島根原子力発電所2号炉 安全施設 (コメント回答)

令和元年5月
中国電力株式会社

No.	審査会合日	コメント要旨	回答頁
1	平成31年 4月4日	中央制御室の共用について、廃止措置段階の1号炉運転員を融通することが、運転段階の2号炉の安全性向上につながることを整理して説明すること。	2
2	平成31年 4月4日	中央制御室空調換気系の単一故障時の運転員等の被ばく評価の条件として、マスク等の防護設備の効果を期待していないが、実際の運用を踏まえて評価条件の妥当性を整理して提示すること。	3
3	平成31年 4月4日	平成28年に島根原子力発電所2号機で発生したダクト腐食事象を踏まえて、過去の不具合事例に対する事業者の対応状況について、整理して提示すること。	4
4	平成31年 4月4日	中央制御室空調換気系の排風機についても、耐火壁を設置するなど独立性を有していることを確認し、説明すること。	5
5	平成31年 4月4日	中央制御室空調換気系の一部が廃棄物処理建物に設置されていることを踏まえて、波及的影響等についても詳細に説明すること。	6, 7
6	平成31年 4月4日	図面により中央制御室バウンダリを示すとともに、保守管理の方法も含めて中央制御室バウンダリ設計の考え方を整理して説明すること。	8

中央制御室換気系 系統概要図

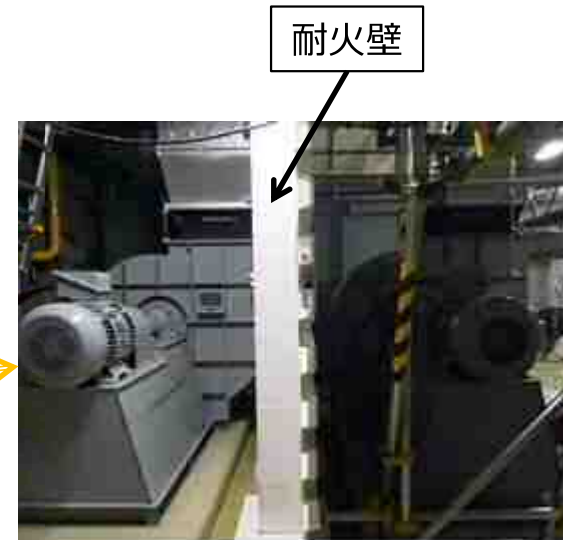
- 指摘事項（審査会合（平成31年4月4日））
中央制御室空調換気系の排風機についても、耐火壁を設置するなど独立性を有していることを確認し、説明すること。

中央制御室換気系に期待している安全機能「原子炉制御室非常用換気空調機能」を確保するために必要な機器である、ブースタ・ファン、再循環用ファン及びフィルタ（常用）は、2重化し多重性を有している。また、火災に対しては耐火壁を設置することで、共通要因又は従属要因により同時に機能喪失しない設計とし、独立性を確保している。

一方、排気ファンについては、当該安全機能の確保に必要な機器ではないため、火災に対する耐火壁による分離対象とはしていない。

ダクト配置図の例（廃棄物処理建物2階）

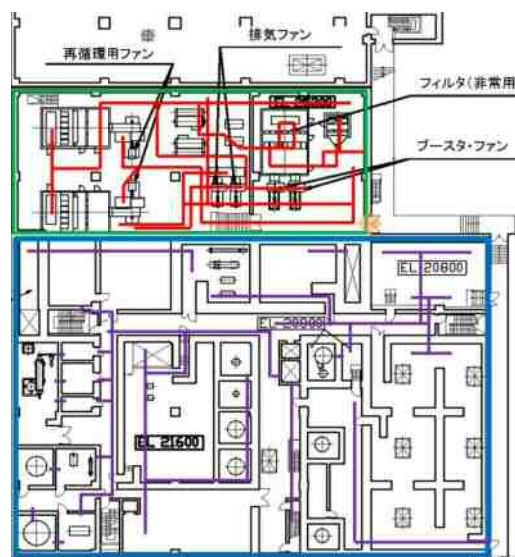
中央制御室空調換気系の一部が廃棄物処理建物に設置されていることを踏まえて、波及的影響等についても詳細に説明すること。

中央制御室換気系の一部は、廃棄物処理建物の非管理区域に設置されており、以下を考慮した設計としている。

- 放射性廃棄物の処理施設等が設置されている管理区域内を換気している廃棄物処理建物空調換気系とは独立している。
- 管理区域と非管理区域の境界は、コンクリート壁・床により放射線の影響を受けないよう遮蔽を設けている。
- 耐震重要度がSクラスである中央制御室換気系の原子炉制御室非常用換気空調機能に対する波及的影響への考慮として、間接支持構造物となる廃棄物処理建物を基準地震動 S s による地震力に対して、必要な機能を損なわない設計とする。
- 中央制御室エンベロープについては、実用発電用原子炉及びその附属施設の火災防護に係る審査基準に基づき火災区域を設定し、火災の影響を軽減する対策を実施している。

中央制御室バウンダリ概要図

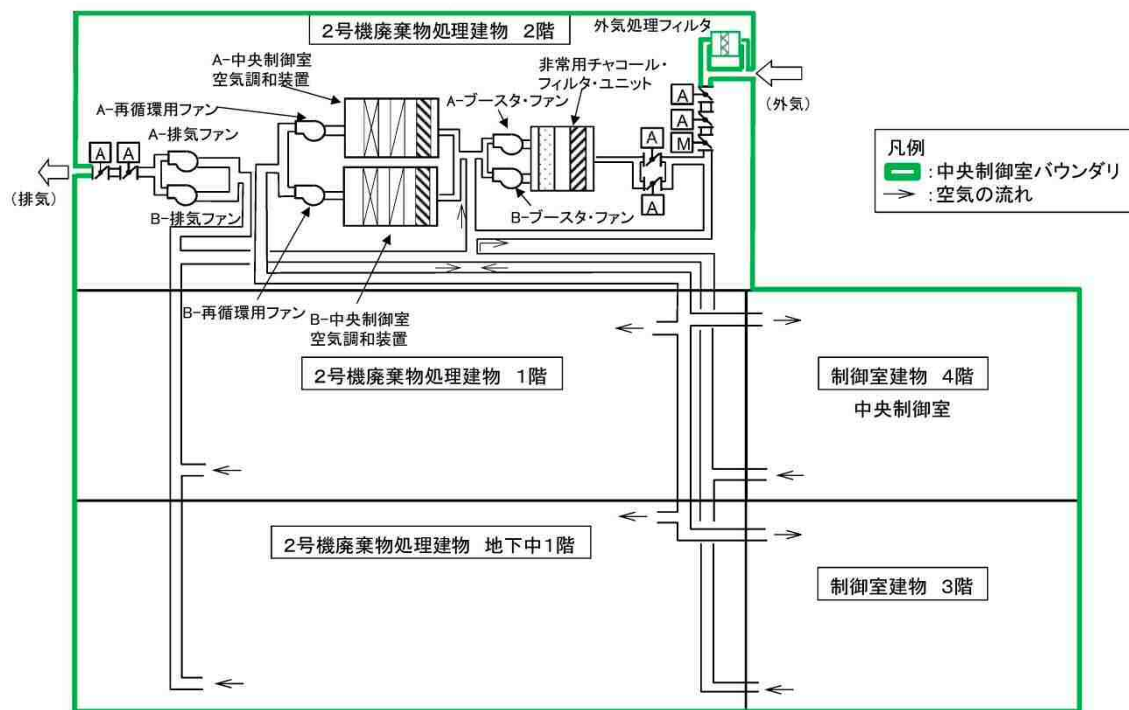
図面により中央制御室バウンダリを示すとともに、保守管理の方法も含めて中央制御室バウンダリ設計の考え方を整理して説明すること。

島根2号炉の場合、中央制御室エンベロープ内に送風機やフィルタ等の中央制御室換気系設備を設置しているため、中央制御室エンベロープとそれ以外の換気設備による換気・空調される部屋との境界部分が中央制御室バウンダリとなる（バウンダリ概要図参照）。

中央制御室バウンダリは、主にコンクリート壁・床と、ダクトや扉から構成されており、貫通部としては配管やケーブルがあるが、これらについては定期的な点検を行うとともに、中央制御室空気流入率試験を実施することで、中央制御室換気系とあいまって要求される機能が維持されていることを確認する。
